AREA TECNICA
Settore Territorio

**VERIFICA DI ASSOGGETTABILITÀ A VALUTAZIONE AMBIENTALE STRATEGICA
DEL SUAP PER LA REALIZZAZIONE DI UN NUOVO INSEDIAMENTO AGRICOLO IN VARIANTE AL
PIANO DI GOVERNO DEL TERRITORIO DI CUASSO AL MONTE**

ai sensi della DCR 13/03/2007 n. 351, della DGR 10/11/2010 n. 761 e della DGR 25/07/2012 n. 3836

Di seguito si riporta il masterplan (cfr. estratto tav. 04) dal quale è possibile riconoscere l'area d'interesse e il posizionamento delle strutture previste.

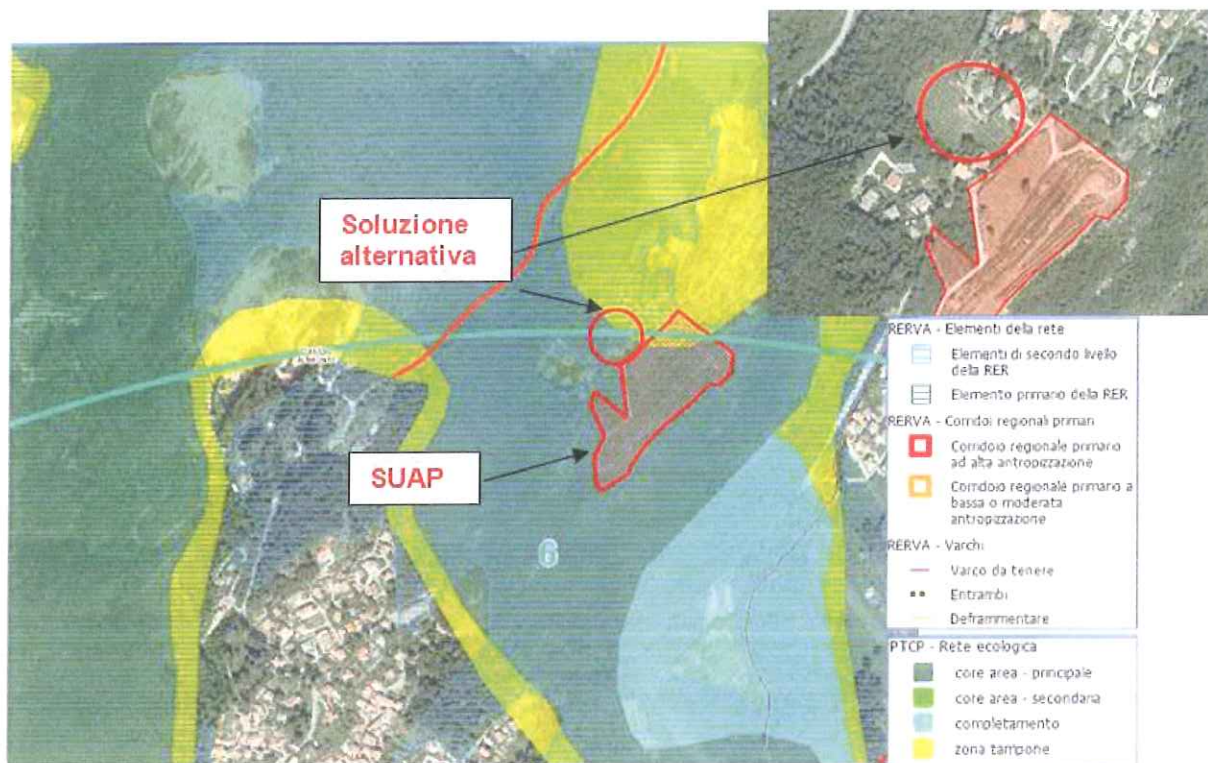
Ciò detto, si osserva che nella relazione redatta dal Comune, a integrazione del RP, è invece indicata un'alternativa localizzativa posta nelle vicinanze dell'area proposta e poco più a nord di essa.

L'alternativa, che per l'Amministrazione potrebbe essere perseguibile, avrebbe però dovuto essere trattata nel RP, quindi, allo stato attuale, da una valutazione di massima di quest'area, si può solo constatare che essa ha un valore agricolo dei suoli che il PTR definisce "alto", mentre l'area SUAP, nel punto ove sono previste le opere, ha un valore dei suoli "basso". Va aggiunto che l'alternativa comunale sembrerebbe meno impattante dal punto di vista ecologico (in fascia tampone e non in *core area*) e paesaggistico (essendo l'area maggiormente arretrata potrebbe essere meno impattante a livello percettivo).

Tuttavia, poiché l'ipotesi comunale non è stata sufficientemente indagata da poter essere valutata e, quindi, determinare se sia più sostenibile o meno dell'area proposta nell'ambito del SUAP, si demanda all'Autorità Competente per la VAS la decisione se le motivazioni alla base dell'area selezionata dal proponente siano sufficienti a dimostrare la validità di tale scelta o debbano essere ulteriormente studiate altre soluzioni (come, ad esempio, quella proposta nell'elaborato integrativo), anche attraverso un più ampio processo di VAS (cfr. art. 5 del DPR n. 447/1998).
